DOSSIER : Saint Sébastien et la déviation Sud-Ouest

Nous vous proposons dans ce sujet de nous intéresser aux conséquences pour notre commune à terme lorsque la déviation Sud-Ouest d'Evreux (DSOE) aura été mise en service.

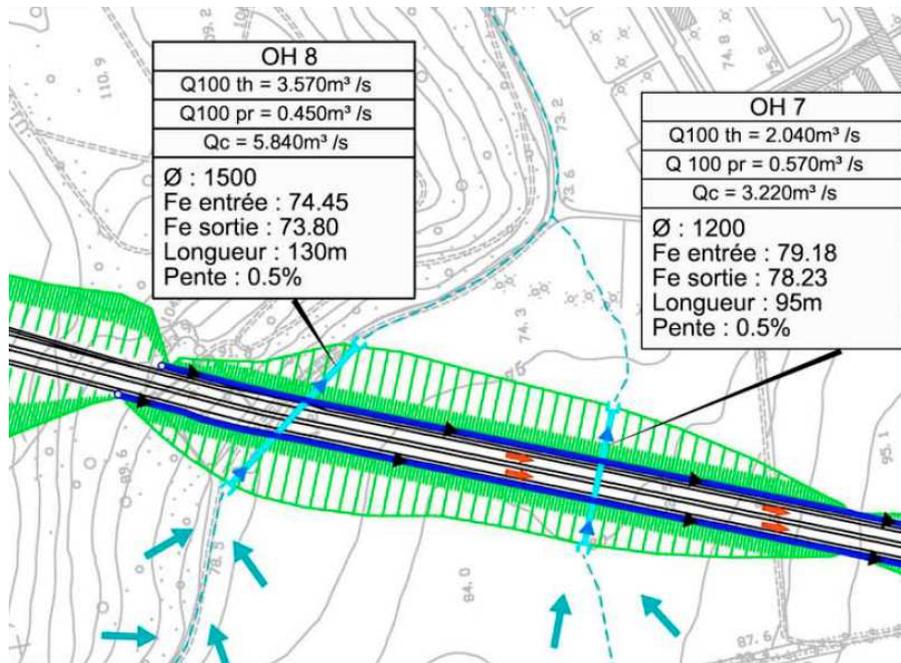
Or, sur cet extrait du dossier de demande d'autorisation « loi sur l'eau » mis à enquête publique en novembre 2012, page 96, **seule une buse** désignée OH 8 de diamètre 1500 mm est positionnée au droit du chemin rural de la Queue d'Hirondelle, et est destinée comme sa voisine OH 7 à **assurer uniquement l'écoulement d'eaux pluviales** provenant des ruissellements des bassins versants interceptés :

On peut comprendre que l'intention initiale de rétablir ce chemin rural de la Queue d'Hirondelle ait finalement été abandonnée, car cela aurait nécessité la réalisation d'un tunnel au gabarit piéton/cyclistes souterrain **de près de 90 mètres de longueur**.

Cette contrainte correspond à la **largeur approximative du remblai d'assise** de la plate-forme routière au droit de cette interception en fond du vallon, et un éclairage permanent aurait été indispensable pour garantir une traversée en toute sécurité.

Néanmoins, **il ne semble pas que la possibilité de solutions alternatives ou de compensation équivalente de fonctionnalité à un autre endroit ait été recherchée**, ce qui aura pour effet d'**interdire le franchissement piétonnier et éventuellement à vélo sur ce secteur** : il y aura un **cul-de sac des 2 côtés du remblai**, sauf à tenter une traversée de la buse avec une lampe torche...

Pièce N°1

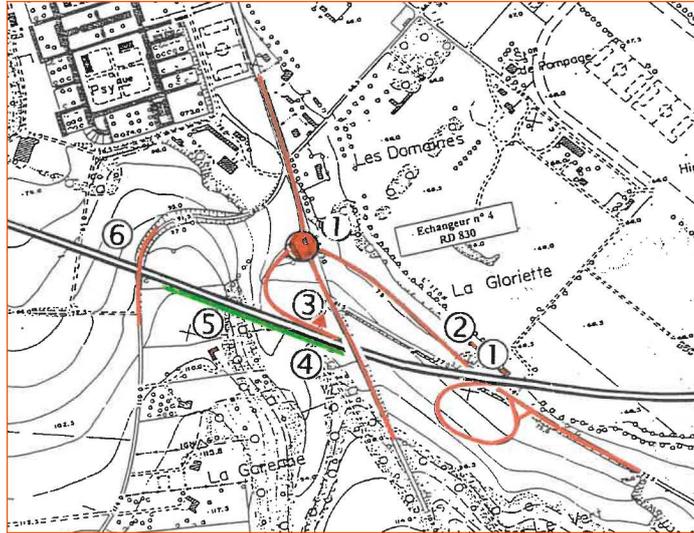
Point n°3 : Maintien des traversées sur le parc de Navarre et le site de la Queue d'hirondelle

Le dossier prévoit de réaliser un petit viaduc dans l'axe du parc de Navarre, principalement pour permettre aux eaux de crue de l'Iton de pouvoir traverser la déviation. Cet ouvrage pourrait assurer une seconde fonction : permettre le rétablissement des usages de part et d'autre de la déviation.

Concernant le site de la Queue d'Hirondelle, une solution devrait permettre au fond de cette vallée sèche, la circulation des eaux de ruissellement et le rétablissement des usages actuels de part et d'autre de la déviation, dont : la desserte forestière, la circulation des engins d'entretien des plantations, les circulations piétonnes et cyclables.

Il est à remarquer que le chemin existant au fond de la vallée de la Queue d'Hirondelle se prolonge sur la commune d'Evreux par un emplacement réservé au PLU pour permettre une desserte piétonne et cyclable entre Evreux (quartier de Navarre) et la surface boisée.

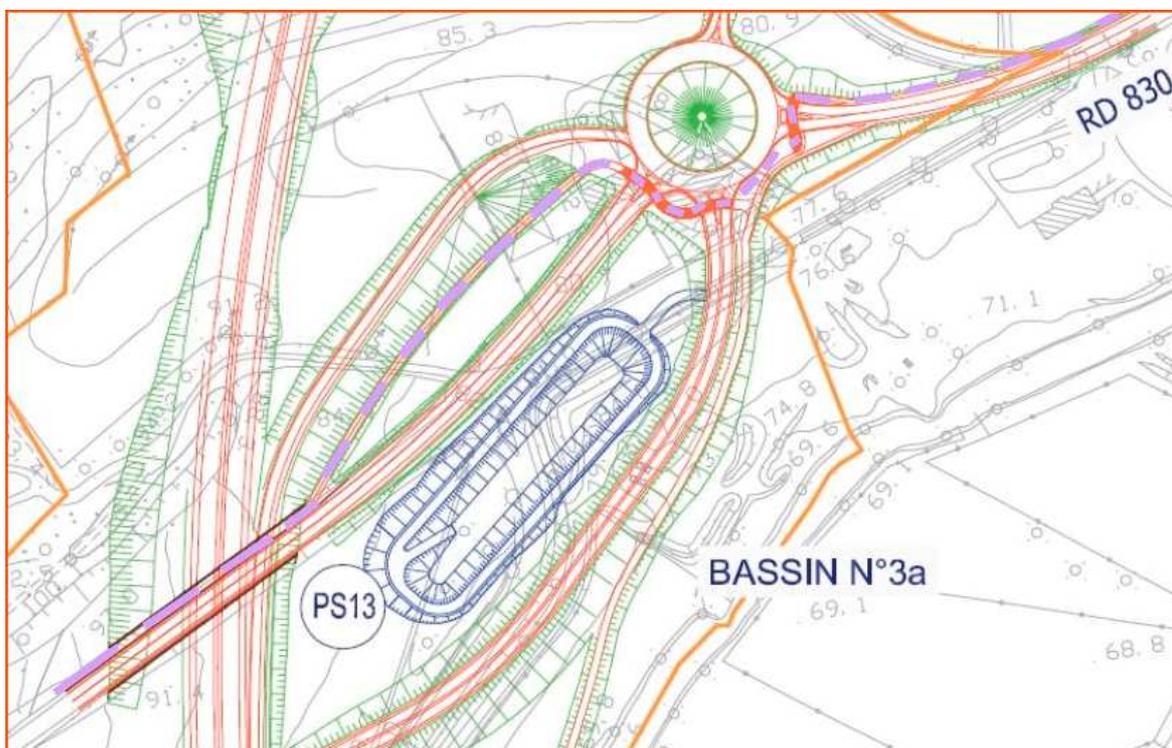
- Sur le pont du rétablissement de la RD 830, dénommé PS 13, une voie semble prévue du côté de la chaussée dans la direction Evreux/Saint-Sébastien.

Il y aurait ensuite une voie dédiée aux piétons et cyclistes entre ce pont et le rond-point qui desservira aussi la VC 7, **figurée en pointillés de couleur mauve**.

Mais on ignore si la liaison avec le rond-point implanté qui dessert la zone du Vallon Fleuri se fera en repiquant sur le tracé la piste cyclable existante, ou en longeant la RD 830 parallèlement à la chaussée pour rejoindre le tronçon de trottoir existant en attente.

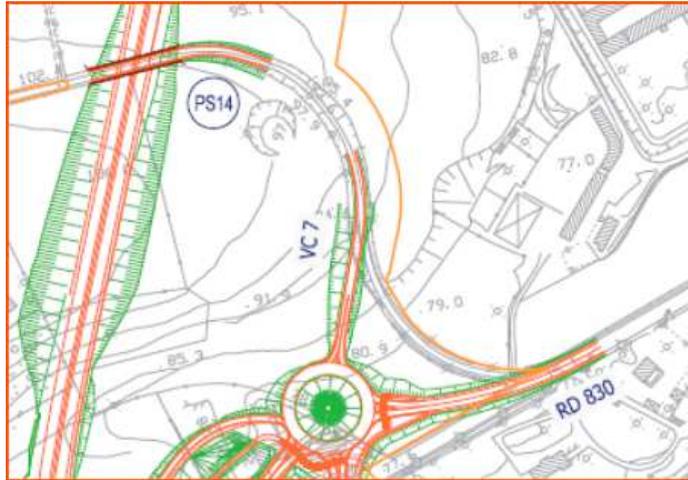
- Pour la RD 129, le rétablissement en passage inférieur par un pont dénommé PI 12 sous la plateforme à 2 X 2 voies comprendrait également une voie dédiée aux piétons et cycliste, également figurée ci-dessous **en pointillés de couleur mauve**, qui tangenterait le bras du Gors de l'Iton en traversant l'emprise de l'ancienne ferme Lambert avant de rejoindre le rond point de la RD 830.

- Enfin pour la VC 7, le rétablissement par franchissement en passage supérieur dénommé PS 14 ne semble **pas accompagné d'une voie pour piétons et cyclistes**, la présence éventuelle d'un trottoir sur le pont et longeant la chaussée n'est pas clairement visible non plus.

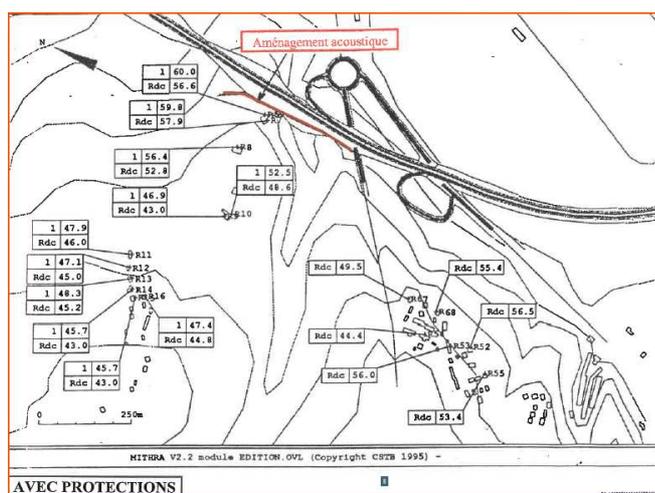
Considérant l'amélioration technologique des systèmes de mesures des émissions sonores depuis plus de 20 ans, il serait logique que des mesures récentes du bruit, **sans déviation en service**, soient réalisées dans le cadre de la nouvelle demande d'autorisation environnementale mise à jour et permettent ainsi de confirmer ou d'adapter les mesures de protection acoustique.
